Controdeduzioni alle Osservazioni del Pubblico

A. Osservazioni dei Signori James Percy Malise Graham e Maura Lodolo D'oria (prot. MASE-2024-0077104);	3
1. IL CARATTERE GIURIDICO-FATTUALE DEL PROGETTO "DEIMOS"	3

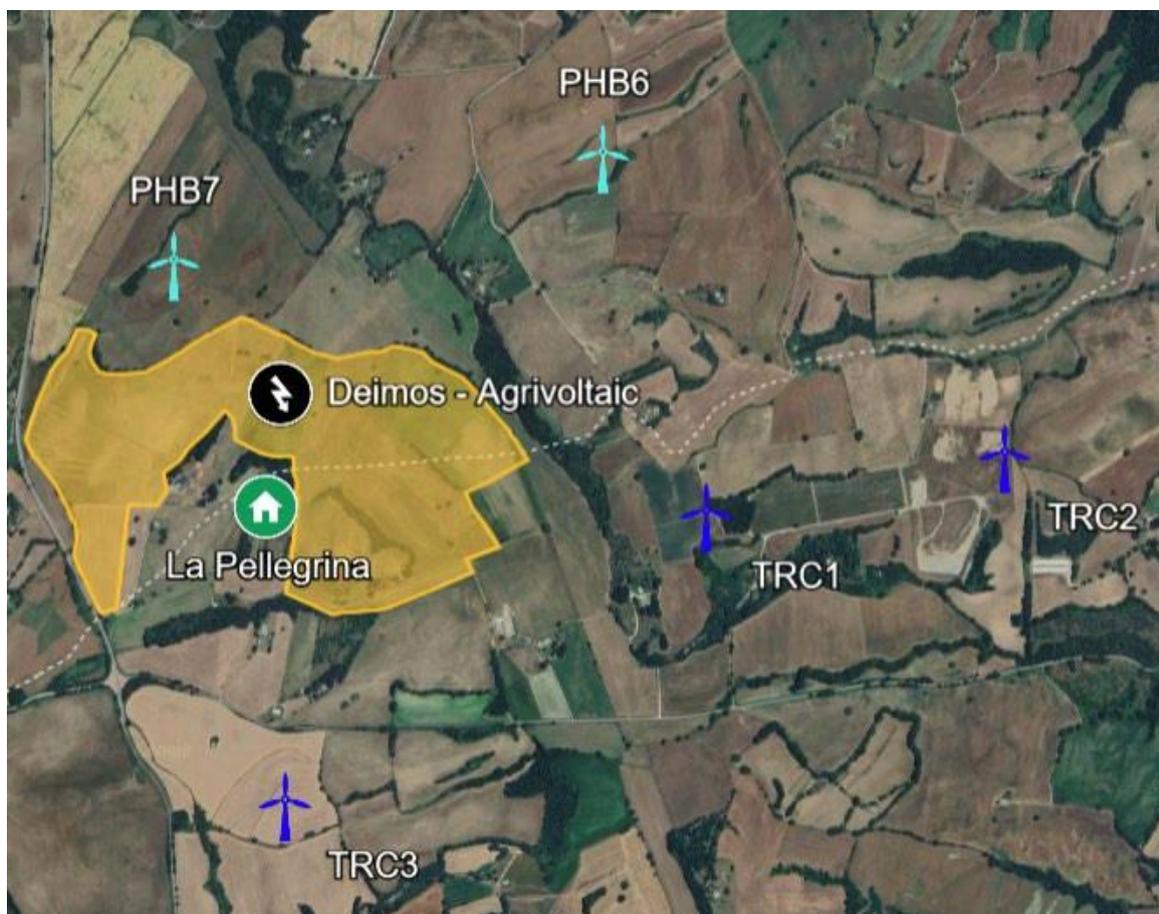
La Relazione paesaggistica (elaborato **RWE-BGR-RP.pdf**) non affronta in modo sufficiente il tema dell'impatto cumulativo che avrebbe dovuto comprendere anche gli impianti eolici approvati – vedi Progetto eolico PHOBOS (codice procedura 7319) o in corso di approvazione – vedi Progetto eolico BAGNOREGIO (codice procedura 8895), alcuni aerogeneratori dei quali sono previsti a ridosso dell'impianto agrivoltaico DEIMOS come riportato nella figura seguente elaborata dalla associazione scrivente sulla base delle informazioni georeferenziate contenute nei rispettivi progetti.

PROGETTO	COMUNE	AEROGENERATORE	DISTANZA "LA PELLEGRINA" in m
Eolico PHOBOS	ORVIETO	PHB7	680
Eolico PHOBOS	ORVIETO	PHB6	1.315
Eolico BAGNOREGIO	BAGNOREGIO	TRC3	860
Eolico BAGNOREGIO	LUBRIANO	TRC1	2.030
Eolico BAGNOREGIO	LUBRIANO	TRC2	1.218

Le figure 44 di pag. 116 e 45 di pag. 118 della Relazione paesaggistica non considerano tali impianti eolici.
